ここがポイント！建築確認 (意匠・設備図編)

～事例から学ぶ補正なしの図面作成～

宮城県建築住宅センター

○バルコニーの開放性について

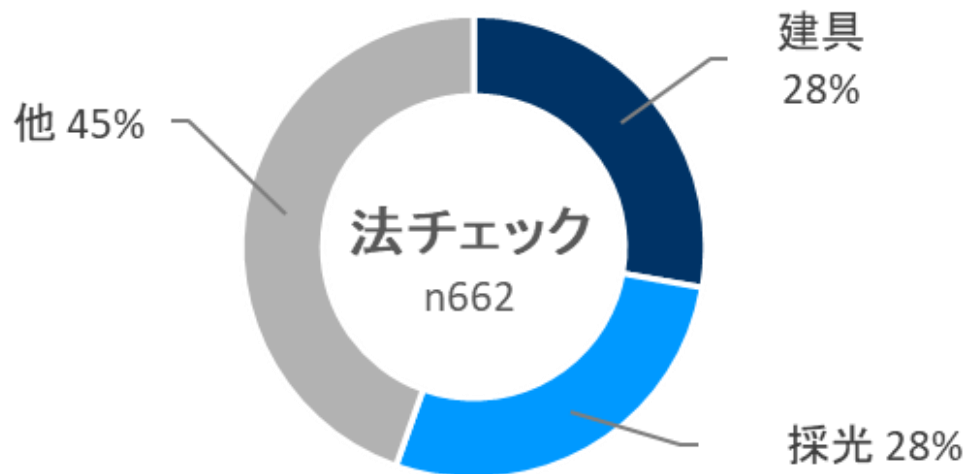
- ・手すりの高さ1100mm以上
- ・開放部分の高さ1/2以上

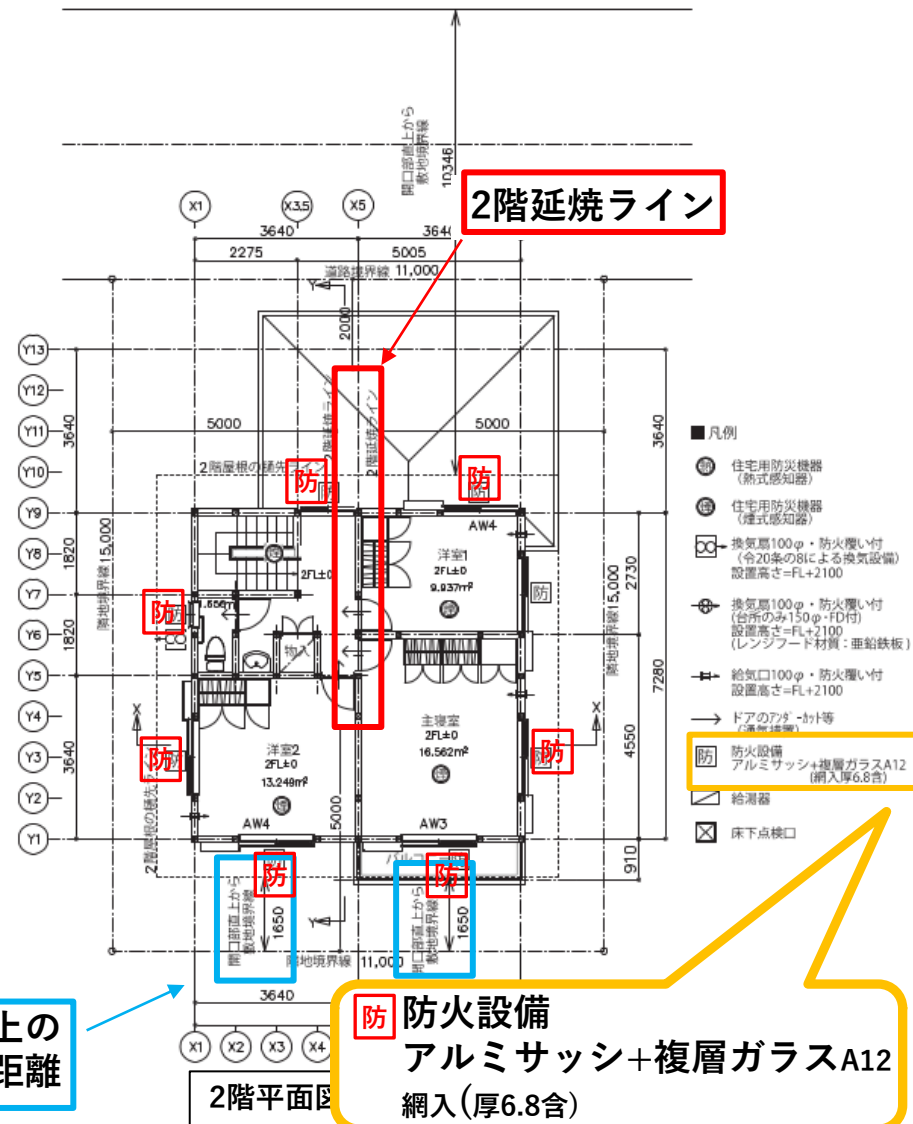
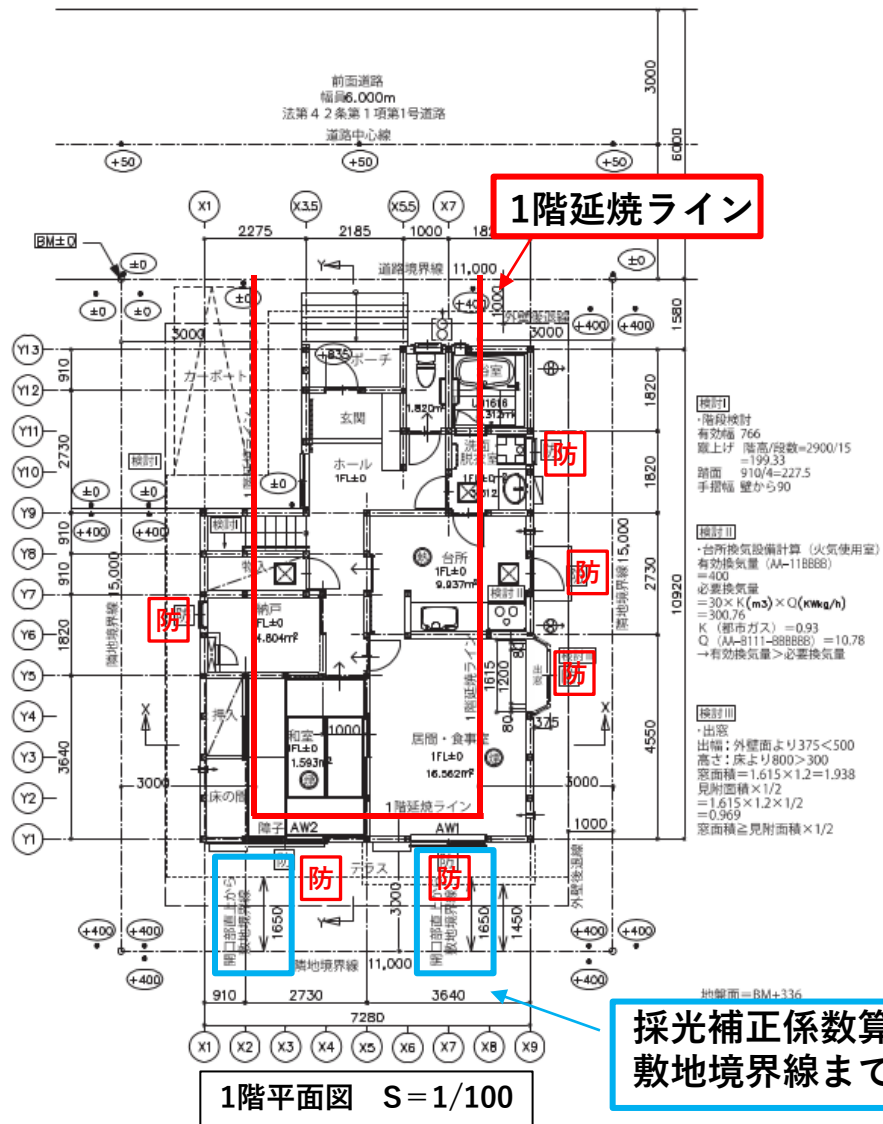
○建具

- ・ 採光、排煙上有効な部分の未記入
- ・ 防火設備の概要の未記入
(認定もしくは告示)
- ・ キープランへの延焼ラインの未記入

○採光

- ・ 採光補正係数算定における寸法の未記入 (D/H)
